本次述学街道需生态环境局支持的事项与回应

图 2: 金光污水规划系统图

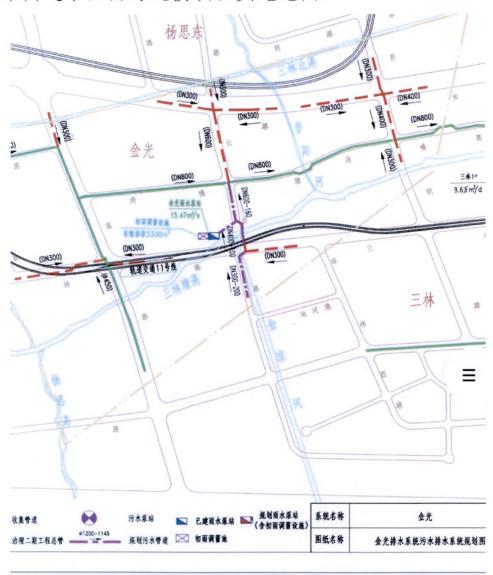
三林路(上南路—环林西路)南侧金谊河畔、金色雅筑居民区因原水管道和三林路建设较晚等问题,目前污水排放通过提升泵形式加压排入原水管道南侧市政污水管网,因提升泵工作的不稳定性,时常导致上述小区的污水排放出现问题。经排查,目前三林路(上南路—环林西路)雨污水管网

未与其他市政管网联通,建议实施该路段市政管网改造工程,一次性解决金谊河畔、金色雅筑居民区雨污水排放问题。

该区域污水规划以原水管为界,分为金光、三林城两个污水系统。金光系统中三林路(环林西路-规划云台路)规划污水走向为:自东向西排入规划云台路,再经云台路自南向北接入尚博路污水管道后输送至三林 1#污水泵站;三林城系统中三林路(原水管至环林东路)的污水走向为:自西向东接入环林东路污水管道后输送至三林 1#污水泵站。(规划方案详见附图)

方案一是按金光系统规划污水走向,将三林路(环林西路-规划云台路)已建污水管道,自东向西接入云台路规划管道后经尚博路输送至三林1#污水泵站。该方案需要协调区建交委、三林中房加快推进实施云台路(永泰路-尚博路)道路新建。
